改善箇所説明図④

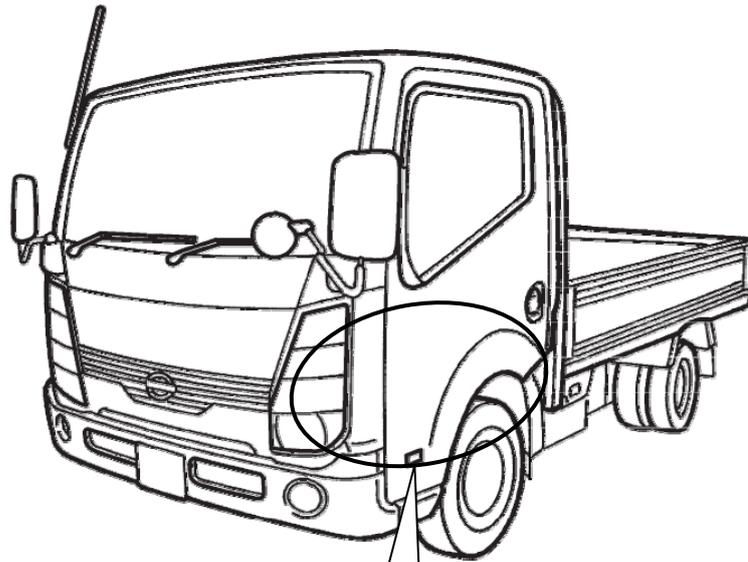
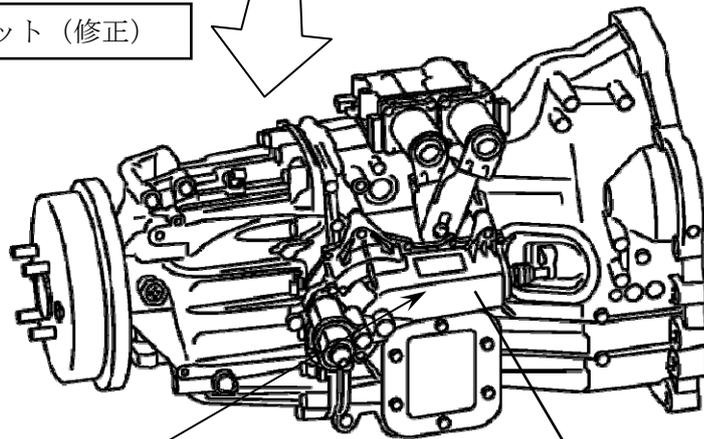
トランスミッションコントロールユニット (修正)

クラッチアクチュエータ (交換)

基準不適合発生箇所

自動6速マニュアルモードトランスミッションにおいて、クラッチ作動用アクチュエータの制御プログラムが不適切なため、クラッチ作動時にクラッチアクチュエータ内のモータに過電流が流れ、モータ内のブラシホルダが過熱してブラシが固着するため、クラッチが作動せず、警告灯が点灯するとともに保護制御によりギヤを固定して、変速できなくなるおそれがある。

改善の内容

全車両、トランスミッションコントロールユニットをクラッチ作動用アクチュエータの制御を変更した対策プログラムに書き換える。尚、故障診断にてクラッチアクチュエータ異常が検出された場合は、当該クラッチアクチュエータを新品と交換する。

識別：銀色のシールをモデルナンバープレートの右横に貼り付ける。
